| Title - Sujet Reconstruction quai Grande-Entrée | |
| Solicitation No. - N° de l'invitation F3731-170016/A | Amendment No. - N° modif. 002 |

AVIS DE MODIFICATION 002

Titre : DÉMOLITION ET RECONSTRUCTION DES QUAIS 401 À 405 DU HAVRE DE PÊCHE DE GRANDE-ENTRÉE, ÎLES DE LA MADELEINE, QC

POSITION D'ENTREPOSAGE
DES SÉDIMENTS
LOCATION OF DREDGED
SEDIMENTS STOCKPILE

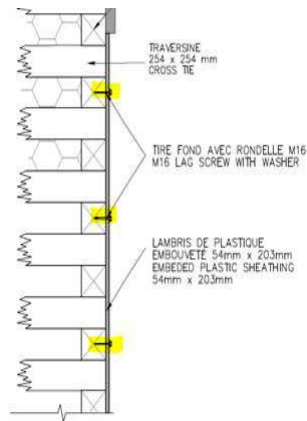
Question 10 : Même principe pour la disposition des sédiments de dragage sur le terrain du MPO, pouvez-vous nous indiquer l'emplacement exact du terrain pour la disposition des sédiments de dragage?

Réponse 10 : Les sédiments devront être entreposés, entre des toiles étanches, dans le secteur des tubes géotextiles au bout du parc à bateaux. Voir la photo ci-jointe.

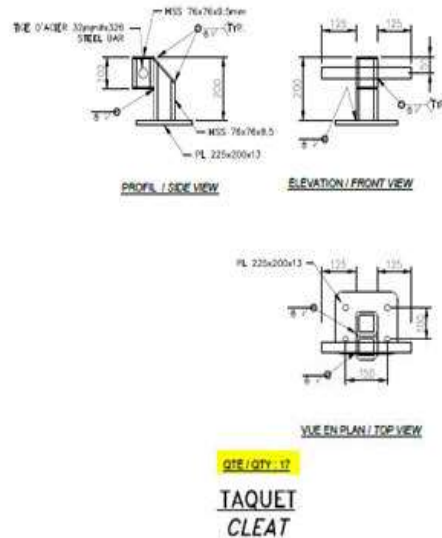
Question 32 : Pour la fixation du Lambris sous l'eau (tire fond M16), il y a une incohérence entre la **coupe de lambris et le détail type d'échelle et de lambris**

Nous pouvons voir que sur la coupe de lambris, les tire fonds sont installés différemment que sur le détail, la quantité varie et influence également la production pour l'installation.

Devons-nous mettre des tirefonds sur chaque rang de longrine ou bien nous pouvons sauter un rang de longrine entre chaque tire fonds?

Réponse 32 : Tire fonds à chaque longerines ou traversines.
